1.1 CONCEPTO TÉCNICO No.	**CT-7440**
1.2 ÁREA:	Análisis y Mitigación de Riesgos
1.3 COORDINACIÓN:	Estudios y Conceptos Técnicos
1.4 REFERENCIA CRUZADA RADICADO FOPAE:	2014ER6839
1.5 RESPUESTA OFICIAL No.	**RO-70677**

2.1 SOLICITANTE:	CURADURÍA URBANA No 2
2.2 PROYECTO:	"Casa la Belleza"
2.3 LOCALIDAD:	04. San Cristóbal
2.4 UPZ:	51. Los Libertadores
2.5 BARRIO O SECTOR CATASTRAL:	Barrio La Belleza
2.6 DIRECCIÓN:	Carrera 10A Este No 66-41 Sur (*)
2.7 CHIP:	AAA0006RXRU (*)
2.8 MANZANA CATASTRAL:	13
2.9 PREDIO CATASTRAL:	19
2.10 ÁREA (Ha):	0.0072 (*)
2.11 FECHA DE VISITA: **FECHA DE EMISIÓN:**	Mayo 19 de 2014 Mayo 30 de 2014

Fotografía No 1. Predio objeto de visita en el cual se encontró una vivienda de un nivel, la cual se encuentra en su parte frontal conformada por mampostería confinada.

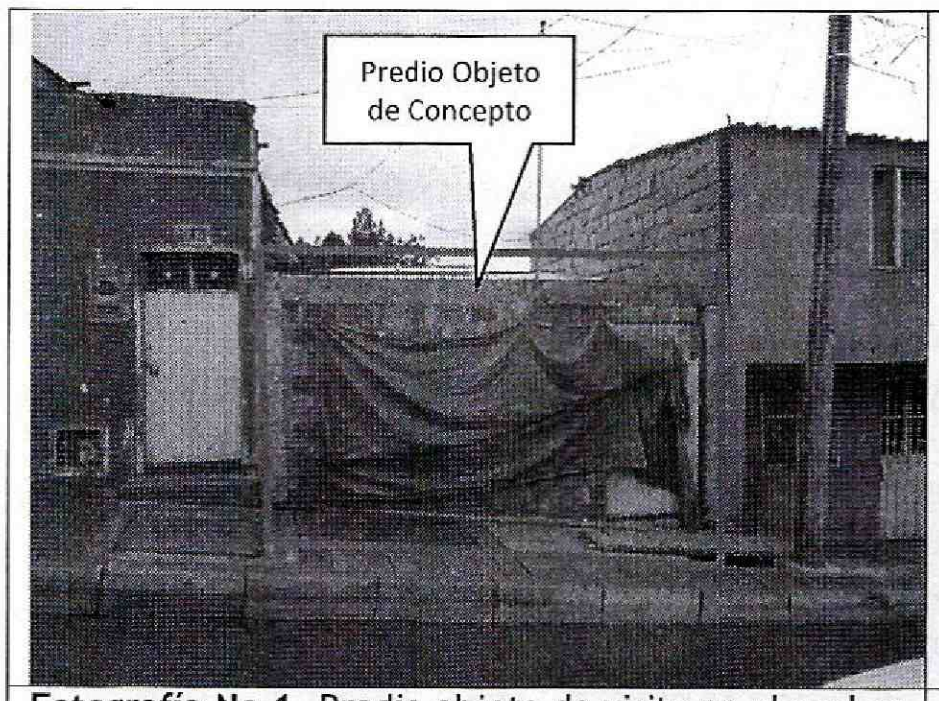
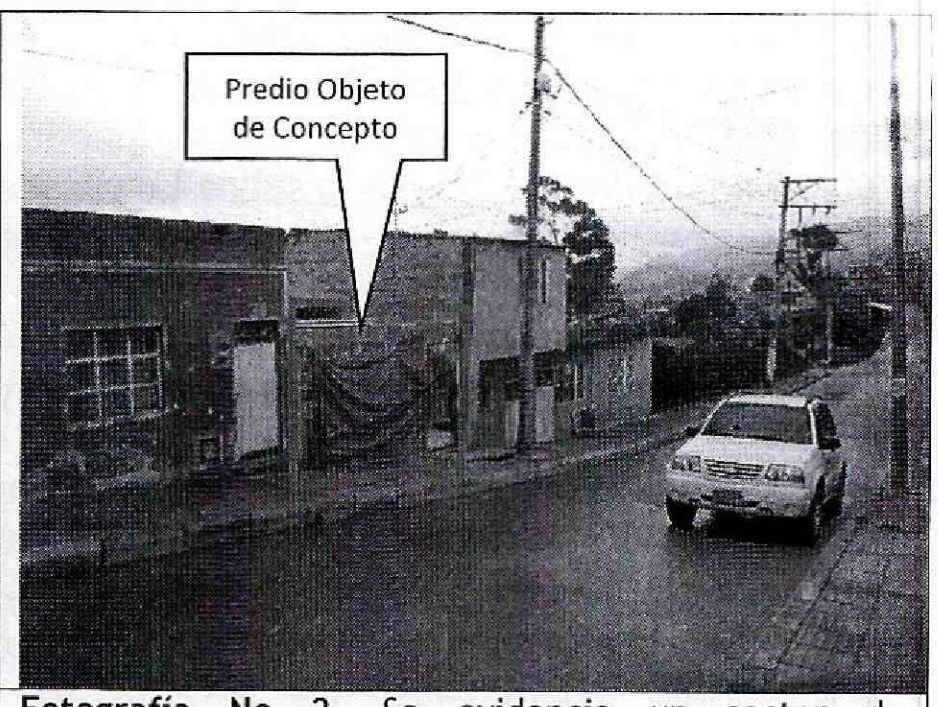
En el momento de la visita técnica al predio objeto del presente concepto técnico, se encontró construida una vivienda de un piso, cuya fachada está construida en mampostería confinada. En el predio no se observaron evidencias de afectación por procesos de remoción en masa de carácter local en su interior, ni de carácter general en la ladera o zonas aledañas al predio evaluado (Fotografías No 1 y 2).
